Bescheid

über die Änderung und Ergänzung der
allgemeinen bauaufsichtlichen Zulassung
vom 27. Februar 2015

Z-33.84-1319

WDVS "ALLFATHERM classic.min mit VWS-Mörtel" nach ETA-10/0435

Anlage 7

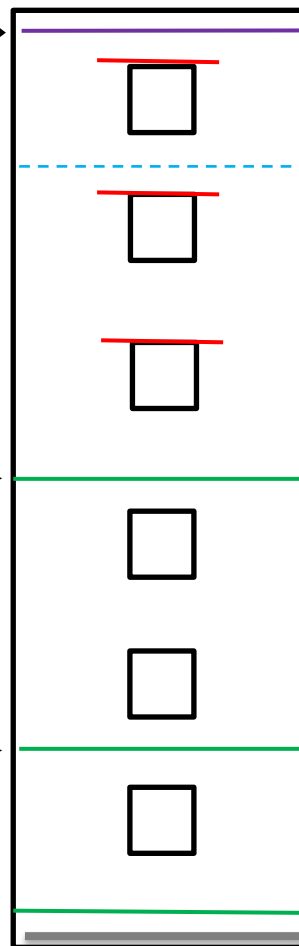
Für schwerentflammbare WDVS mit bis zu 300 mm dicken EPS-Platten müssen zusätzlich zu den in Abschnitt 4.6.2 enthaltenen Bestimmungen folgende konstruktiven Maßnahmen gegen eine Brandeinwirkung von außen ausgeführt werden (siehe Anlage 7):

1. ein Brandriegel an der Unterkante des WDVS bzw. maximal 90 cm über Geländeoberkante oder genutzten angrenzenden horizontalen Gebäudeteilen (z. B. Parkdächer u. a.).

2. ein Brandriegel in Höhe der Decke des 1. Geschosses über Geländeoberkante oder angrenzenden horizontalen Gebäudeteilen nach Nr. 1, jedoch zu dem darunter angeordneten Brandriegel mit einem Achsabstand von nicht mehr als 3 m. Bei größeren Abständen sind zusätzliche Brandriegel einzubauen.

3. ein Brandriegel in Höhe der Decke des 3. Geschosses über Geländeoberkante oder angrenzender horizontaler Gebäudeteile nach Nr. 1, jedoch zu dem darunter angeordneten Brandriegel mit einem Achsabstand von nicht mehr als 8 m. Bei größeren Abständen sind zusätzliche Brandriegel einzubauen.

4. weitere Brandriegel an Übergängen der Außenwand zu horizontalen Flächen (z. B. Durchgänge, -fahrten, Arkaden), soweit diese in dem durch einen Brand von außen beanspruchten Bereich des 1. bis 3. Geschosses liegen.

- Höhe ≥ 200 mm,
- nichtbrennbare Mineralwolle-Lamellenstreifen, Baustoffklasse A1 oder A2 nach DIN 4102-1 bzw. Klasse A1 oder A2 - s1,d0 nach DIN EN 13501-1, nicht glimmend, aus Steinfasern mit einem Schmelzpunkt von mindestens 1000 °C geprüft nach DIN 4102-17, mit einer Rohdichte zwischen 60 und 100 kg/m³,

- mit mineralischem Klebemörtel (Bindemittel: Kalk und/oder Zement) vollflächig angeklebt und
- zusätzlich mit WDVS-Dübeln angedübelt (entweder durch den bewehrten Unterputz hindurch, oberflächenbündig unter dem bewehrten Unterputz oder im Mineralwolle-Lammellendämmstoff versenkt),

- Verdübelung mit zugelassenen WDVS-Dübeln bestehend aus Dübelteller und Hülse aus Kunststoff sowie Spreizelement aus Stahl, Durchmesser des Dübeltellers ≥ 60 mm, Rand- und Zwischenabstände der Dübel: mindestens 10 cm nach oben und unten, maximal 15 cm zu den seitlichen Rändern eines Brandriegel-Streifenelements sowie maximal 45 cm zum benachbarten Dübel,

Weiterhin ist ein Brandriegel (wie vorstehend beschrieben) maximal 1,0 m unterhalb von angrenzenden brennbaren Bauprodukten (z. B. am oberen Abschluss des WDVS unterhalb eines Daches) in der Dämmebene des WDVS anzuordnen. Dieser Brandriegel ist mit einem Klebemörtel vollflächig anzukleben; eine zusätzliche Verdübelung mit zugelassenen WDVS-Dübeln ist jedoch nur auszuführen, wenn sie zur Aufnahme der Lasten aus Winddruck (Windsog) benötigt wird.
